Всемирный форум для согласования правил
в области транспортных средств

Предложение по дополнению 5 к поправкам серии 03 к Правилам № 129 ООН (усовершенствованные детские удерживающие системы)

Представлено Рабочей группой по пассивной безопасности*

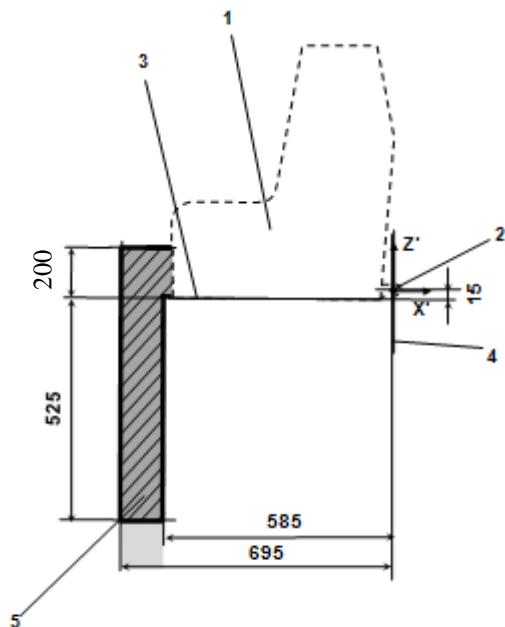
Приложение 19, рис. 2 изменить следующим образом:

«Рис. 2

Вид оценочного объема пространства для опоры в трех измерениях

**«Рис. 1
Вид сбоку оценочного объема пространства для опоры**

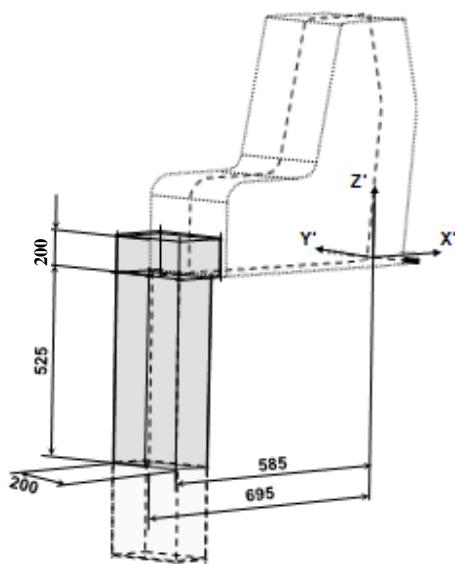
Приложение 19, рис. 1 изменить следующим образом:

1. Фиксирующее приспособление детского удерживающего устройства (ФПДУУ).
2. Стержень нижних креплений ISOFIX.
3. Плоскость, образуемая нижней поверхностью ФПДУУ, которая параллельна плоскости X'-Y' в системе координат и проходит ниже ее на 15 мм.
4. Плоскость Z'-Y' в системе координат.
5. Верхняя часть оценочного объема пространства для опоры, показывающая размерные ограничения в направлениях X' и Y', верхний предел по высоте в направлении Z', а также нижний предел по высоте в направлении Z' для жестких элементов опоры, которые не регулируются в направлении Z'.

1. Чертеж выполнен без соблюдения масштаба».
